- اصلاحیه کاتالوگ های نصب و جانمایی در مورد قطعه نصب شونده

روی کلاف ثابت بالای لنگه در لولای محوری P300

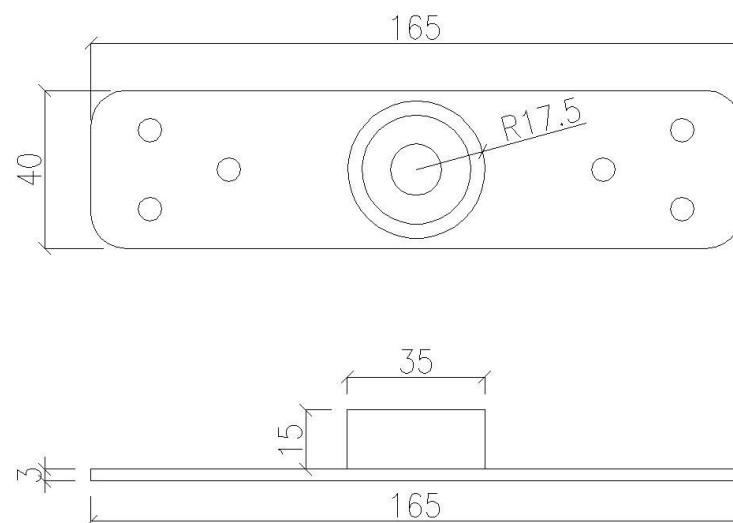
- تغییر ابعاد صفحه زیرین
- تغییر سایز گردبر از ۲۵ به ۳۵ میلی متر
